Bebauungsplan Schnelsen 97

Textbeitrag Altlasten und Bodenschutz

Bebauungsplan-Entwurf Schnelsen 97 (Ellerbeker Weg)

Bebauungsplan-Entwurf Schnelsen 97 mit Änderung des Flächennutzungsplans und des Landschaftsprogramms: Beteiligung der Behörden nach § 4 Absatz 2 BauGB (Stellungnahmeverschickung)

Bild 15: Nutzungsabhängige Einsatzgrenzen für die gemeinsame Führung von straßenbegleitendem Fußgänger- und Radverkehr

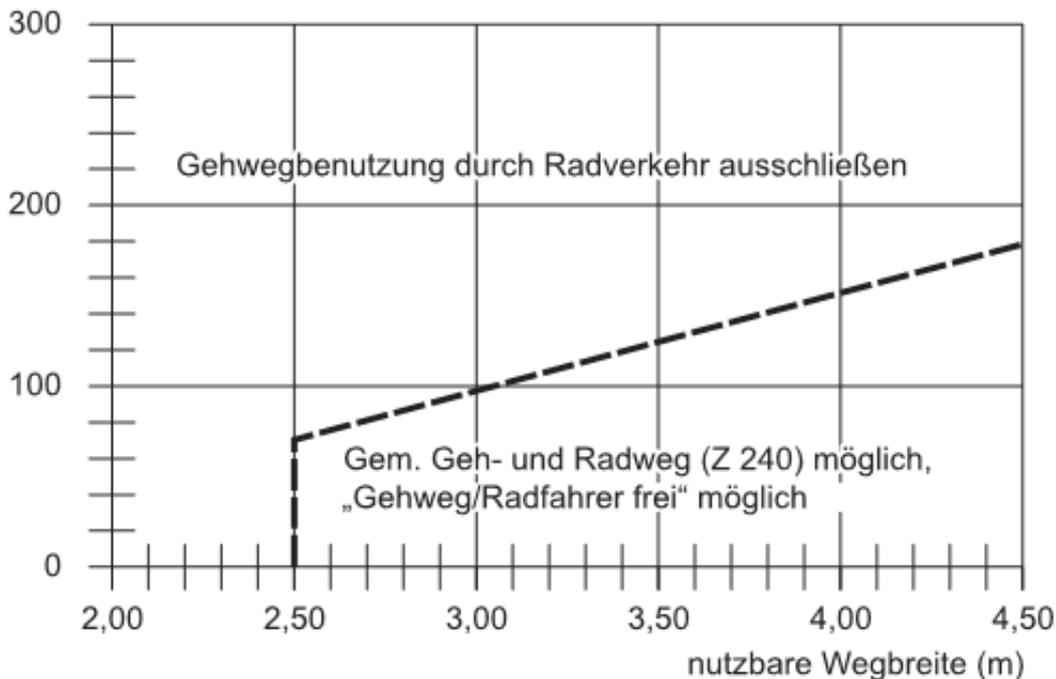
Fußgänger und
Radfahrer je
Spitzenstunde

Hinweis: Der Anteil der Radfahrer soll bei
hoher Gesamtbelastung etwa ein Drittel der
Gehwegnutzer nicht überschreiten.

Die Bestimmung des § 2 (5) StVO sind ebenfalls in die Überlegung mit einzubeziehen.
